第 4 章

香港特別行政區政府

興建卑路乍灣連接路

海堤西端的橫切面

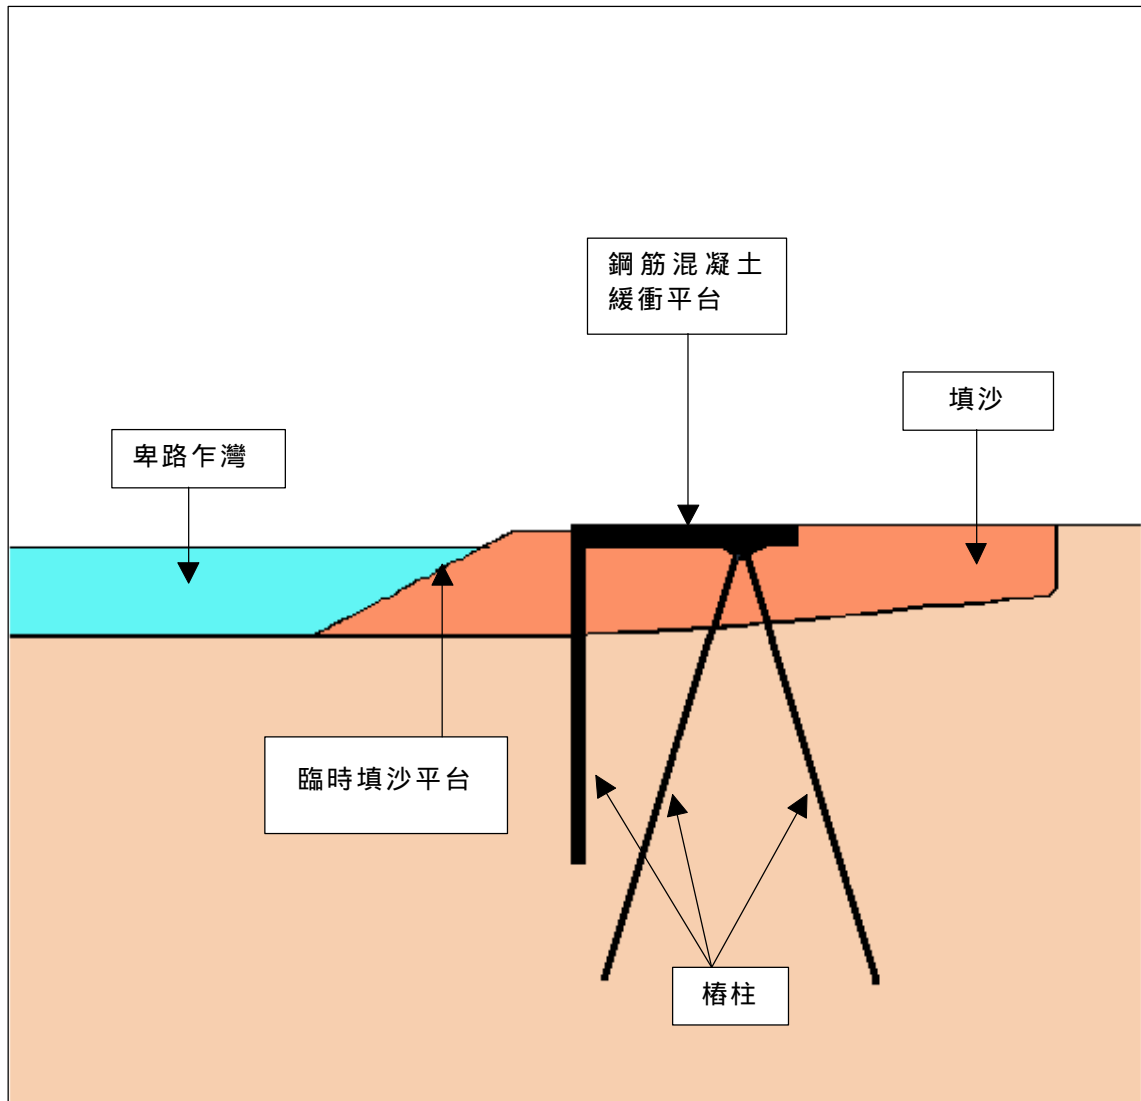
29. 根據合約，臨時工程這項名稱是指所有須就建築、完成和維修工程而進行的各類臨時工程。上文第 4 段曾提及，有關方面就一項興建臨時填沙平台的臨時工程項目的估值，發生爭議。興建該臨時平台的目的是在打樁工程進行期間，為海堤西端的樁柱提供承托。海堤竣工後，臨時平台便會拆卸。中間內頁圖二顯示海堤西端的橫切面，中間內頁照片二則顯示臨時填沙平台。爭議詳情載於下文第 30 至 33 段。

32. 一九九二年十一月二十七日，路政署向所有投標者發出一份標書補篇，該標書補篇包括對標準計量方法其中兩個段落的修訂，內容有關臨時工程的計量。結果發現，承建商和路政署對修訂有不同的詮釋，雙方就臨時平台是否須予計量為付款項目的問題發生爭議。爭議的要點如下：

- **標準計量方法第 17.8 段的修訂** 標準計量方法第 17.8 段經修訂後，規定須就一組新工程“臨時回填”另設工料清單項目（詳情見附錄 C）。承建商認為該項修訂，是就標準計量方法對工料清單所列價率應包括臨時工程價值的規定，作出規定的例外的明示。他辯稱臨時平台是工料清單所遺漏的項目，應另予計量並付款。他就額外費用提出申索。不過，路政署並不同意臨時平台是遺漏項目。標準計量方法第 17.9 段的修訂（詳情見下文第二分段）顯示，工料清單所列價率應包括臨時工程的價值；及
- **標準計量方法第 17.9 段的修訂** 標準計量方法第 17.9 段經修訂後，規定“用於海洋構築物及填海的填料”項目，應包括興建臨時平台而進行的回填及其後平台的清拆工程（詳情見附錄 C）。路政署的詮釋是，經修訂的標準計量方法第 17.9 段已包括臨時平台。因此，臨時平台並非遺漏項目。路政署認為一九九二年十一月二十日的信件及標準計量方法清楚說明“工料清單所列價率應包括臨時工程的費用”，即臨時平台不須計量付款。承建商對此詮釋提出爭議。

- 根據合約規定，如標準計量方法與標準計量方法的修訂兩者出現不相符之處，則應以修訂內容為準。不過，仲裁人認為兩項修訂明顯有不相符或含糊之處。這是因為其中一項修訂規定須提供臨時回填的工料清單項目；但另一項修訂則規定“用於海洋構築物及填海的填料”應包括臨時平台及在其後平台的清拆。他發現一九九二年十一月二十日的信件對解決兩項修訂含糊之處無大作用，因為信件是在標準計量方法修訂前一星期發出的；及
- 衡量過兩項修訂後，他認為客觀而言，有關方面的原意是臨時平台應屬計量項目。

34. 路政署原先並沒有打算把臨時平台列為工料清單上的計量項目。然而，標準計量方法的兩項修訂，令承建商和路政署對臨時平台是否須予計量為付款項目的問題，作出不同的詮釋(見上文第 32 段)。仲裁人發現標準計量方法的兩項修訂明顯有不相符或含糊之處，他認為臨時平台應為計量項目。政府須就臨時平台支付 190 萬元予承建商。審計署認為如能透徹審核標準計量方法的兩項修訂，確保沒有不相符或含糊之處，便可避免發生爭議。在這方面，審計署注意到路政署在向投標者發出修訂前，就標書補篇所載的部分修訂，曾徵詢律政司意見。然而，路政署並無就標準計量方法的兩項修訂，徵詢法律意見。

- 盡可能避免在招標工作展開後修訂招標文件；
- 如必須修訂招標文件，嚴格審核有關修訂，確保與其他招標條文相符，避免可能出現不相符或含糊之處；及
- 如有需要，考慮在招標工作結束前就招標文件的修訂徵詢法律意見。
